改善箇所説明図

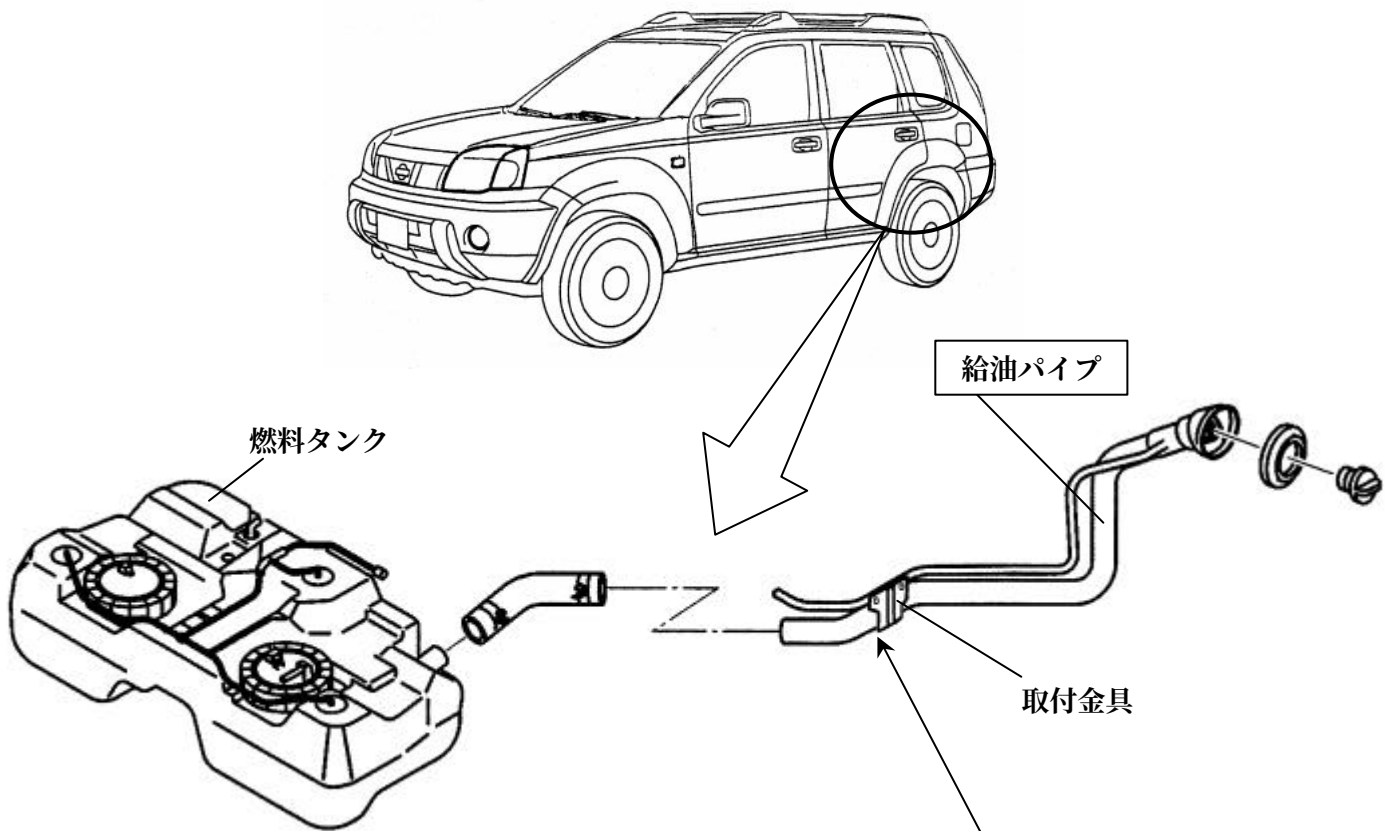
基準不適合発生箇所

燃料タンクに給油するパイプの取付金具接合部の塗装が不適切なため、当該パイプが錆びるものがある。そのため、そのまま使用続けると、錆が進行し、パイプに穴があき、最悪の場合、給油時に燃料が洩れるおそれがある。

改善の内容

全車両、当該パイプを対策品と交換する。

識別：銀色のシールをモデルナンバープレートの右横に貼り付ける。
